zasíláme vám připomínky k předložené projektové dokumentaci výše uvedené stavby:

(NAŠE ZN: 10300/2017-SŽDC-SŽG OLC)

V rámci připomínkového řízení k projektu stavby "Ochrana trati před pádem hornin - Lokalita Prudká" byla konzultována s Ing. Lacinou (AMBERG Engineering Brno a.s) možnost osazení nivelačních značek do obou portálů tunelu. Výše je uvedena jedna z možných stabilizací, která by se osadila přibližně 0.50 m nad úroveň štěrkového lože do zdiva portálu. Ing. Laciná nevidí v osazení těchto značek do tunelových portálů problém. Žádám o zahrnutí požadavku na osazení tohoto typu nivelačních značek již do projektu stavby tunelových portálů.

Nivelační značka GPN2

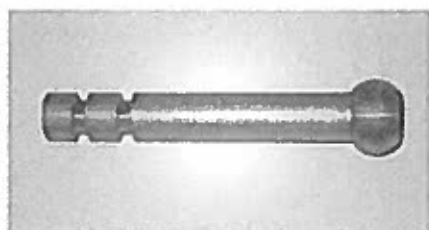
SO.04 – požadujeme do obou portálů zabetonovat čepovou nivelační značku do výšky cca 0,50 m nad úroveň štěrkového lože. Materiál zajistí SŽG nebo zhotovitel stavby po dohodě se správcem ŽBP.

V rámci připomínkového řízení k projektu stavby "Ochrana trati před pádem hornin - Lokalita Prudká" byla konzultována s Ing. Lacinou (AMBERG Engineering Brno a.s) možnost osazení nivelačních značek do obou portálů tunelu. Výše je uvedena jedna z možných stabilizací, která by se osadila přibližně 0,50 m nad úroveň štěrkového lože do zdiva portálu. Ing. Lacina nevidí v osazení těchto značek do tunelových portálů problém. Žádám o zahrnutí požadavku na osazení tohoto typu nivelačních značek již do projektu sanace tunelových portálů.

Nivelační značka GPN2

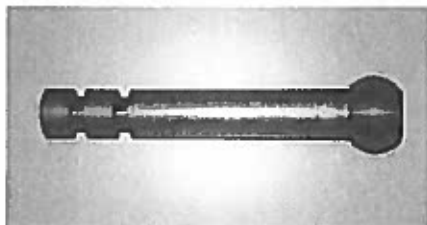
SO.04 – požadujeme do obou portálů zabetonovat čepovou nivelační značku do výšky cca 0,50 m nad úroveň šterkového lože. Materiál zajistí SŽG nebo zhotovitel stavby po dohodě se správcem ŽBP.

V rámci připomínkového řízení k projektu stavby "Ochrana trati před pádem hornin - Lokalita Prudká" byla konzultována s Ing. Lacinou (AMBERG Engineering Brno a.s) možnost osazení nivelačních značek do obou portálů tunelu. Výše je uvedena jedna z možných stabilizací, která by se osadila přibližně 0,50 m nad úroveň štěrkového lože do zdiva portálu. Ing. Lacina nevidí v osazení těchto značek do tunelových portálů problém. Žádám o zahrnutí požadavku na osazení tohoto typu nivelačních značek již do projektu sanace tunelových portálů.
